DECRETO ALCALDÍCIO N° 625 / VISTOS: Las facultades que me otorgan los Arts. 5, 12 y 63 letra i) y j) de la Ley N°18.695, Orgánica Constitucional de Municipalidades de 1988 y sus modificaciones.

MAT.: Aprueba Informe Vial Básico del proyecto "Centro de Salud Familiar Maipo", comuna de Buin.

**MEDIDAS DE MITIGACIÓN DEL INFORME VIAL BÁSICO DEL PROYECTO
“CENTRO DE SALUD FAMILIAR MAIPO”, COMUNA DE BUIN**

Figura 2: Accesos

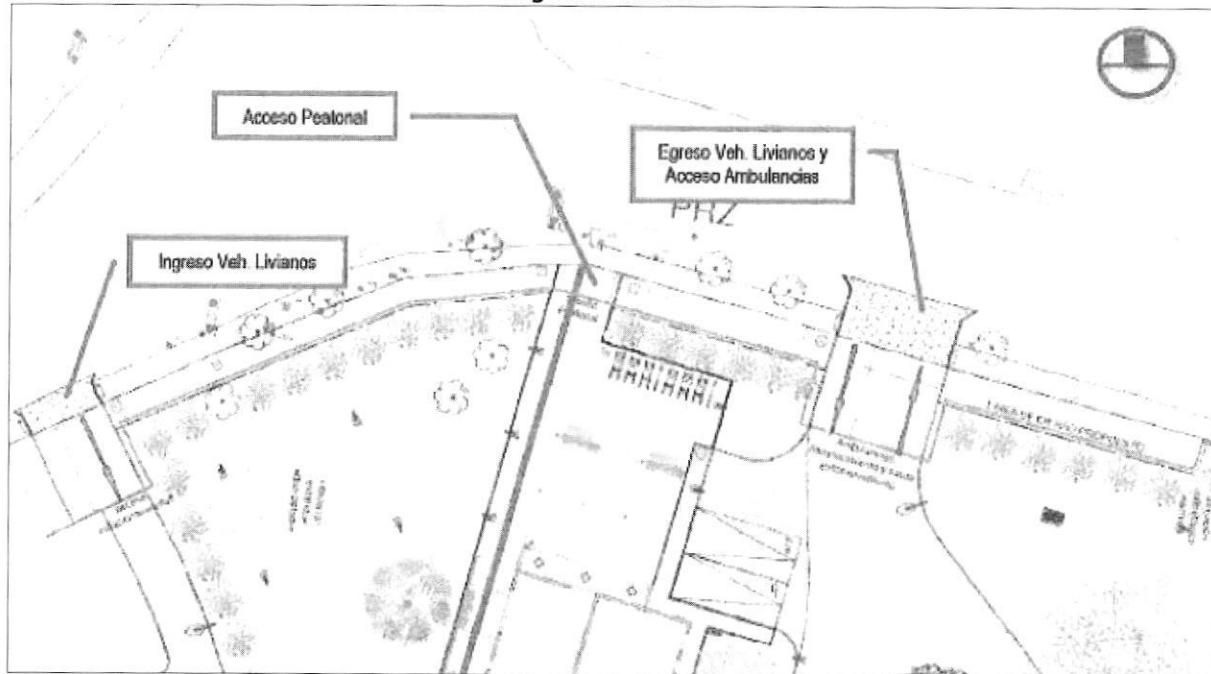
- b) Estacionamientos;** Se dispondrá de un total de 37 sitios de estacionamientos.
- c) Superficie;** El terreno donde se instalará el proyecto tiene una superficie de 12.600 m², mientras que la superficie construida será de 2.410,61 m².
- d) Accesos Vehiculares y Peatonales;** Contará con 2 accesos vehiculares (uno solo ingreso al poniente del proyecto y uno bidireccional al oriente) y 1 acceso peatonal, todos ubicados en Camino Buin Maipo.
